Begadi Short Riser

Montage Problem / Mounting problem

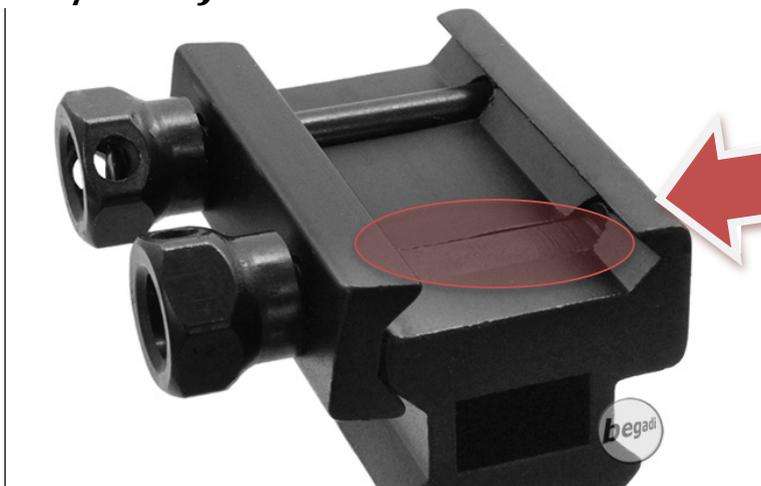
Problem: Bei dem Riser wurde einer der beiden Pins zur Montage verdreht eingepresst. Daher passt der Riser nicht auf die Weaverschiene.

Issue: One of the two pins for mounting is pressed in slightly twisted. Therefore, it does not fit a weaver rail.

Lösung: Der Pin kann einfach ausgeklopft und die Position korrigiert werden.

Solution: The pin can be easily tapped out and rotated.

Die flache Fläche des Pins muss nach unten schauen. Dazu den Pin einfach ausklopfen und drehen.

The flat part of the pin needs to face downwards. Just tap the pin out and rotate it to take this position.
